核燃料施設等における 重要度評価検討の状況について

核燃料施設等監視部門

原子力安全に係る重要度評価に関するガイド
附属書 10
核燃料施設等に係る重要度評価ガイド
(新旧対照表)

添付 2： 該当使用施設における検査指摘事項のスクリーニング手順

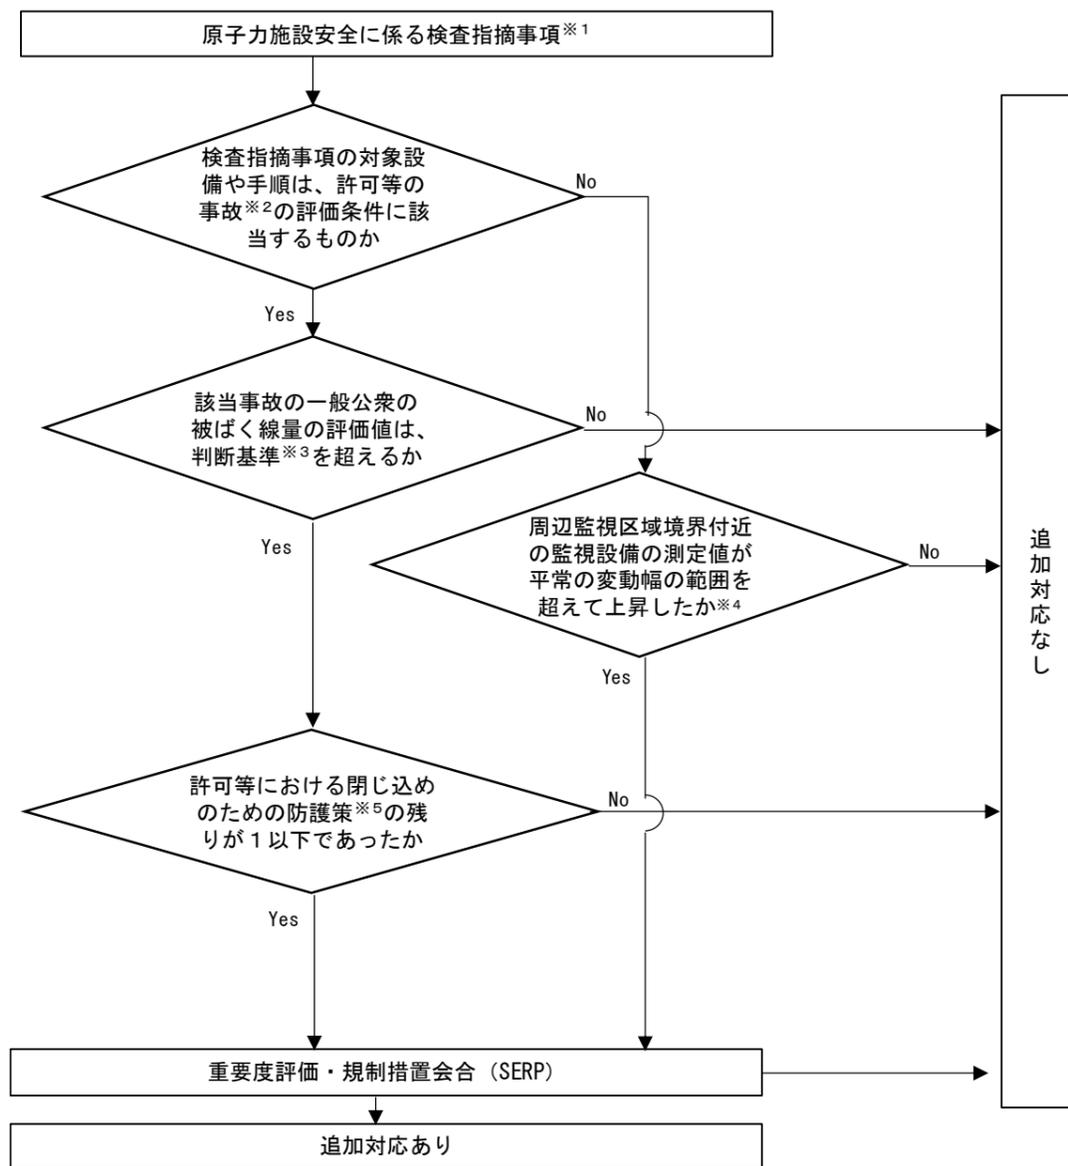
該当使用施設の初期境界評価を追加

※1 検査指摘事項のうち、臨界の発生防止に関して、核的制限値を逸脱していた場合、あるいは、放射性物質の閉じ込めに関して、気体の放射性物質の放出が確認された場合、外的事象を起因とした核燃料物質等の飛散又は漏えいや全交流電源喪失が発生した場合は、本スクリーニング手順に関わらず SERP で評価を実施する。

※2 「許可等の事故」とは、使用（変更）許可申請書における事故評価（設計評価事故、最大想定事故）や安重評価で考慮したものをいう。

※3 「初期境界評価における判断基準」は、原子力安全に係る重要度評価に関するガイド 附属書 4 公衆放射線安全に関する重要度評価ガイドにおいて、重要度を緑と評価する事例の1つとしている「放射性気体及び液体廃棄物の放出又は漏えいによる公衆の放射線量が、50 マイクロシーベル

ト) より小さい場合」を参考に、50 マイクロシーベルトとする。

※4 監視設備の測定値の「平常の変動幅」には、検査指摘事項と関連のない天候や工場又は事業所の内外において行われる核燃料物質等の運搬等による線量の変動を含む。

※5 「許可等における閉じ込めのための防護策」とは、該当する許可等の事故の評価で考慮した設備や手順であって、一般公衆の被ばく線量を低減するものをいい、例えば管理区域の壁及び扉、給排気設備等をいう。防護策の数は、ウラン加工施設における防護策の算出の考え方と同様であるが、手順による措置については、保安規定や品質マネジメントシステムにより文書管理の対象としている文書に定められたものに限る。
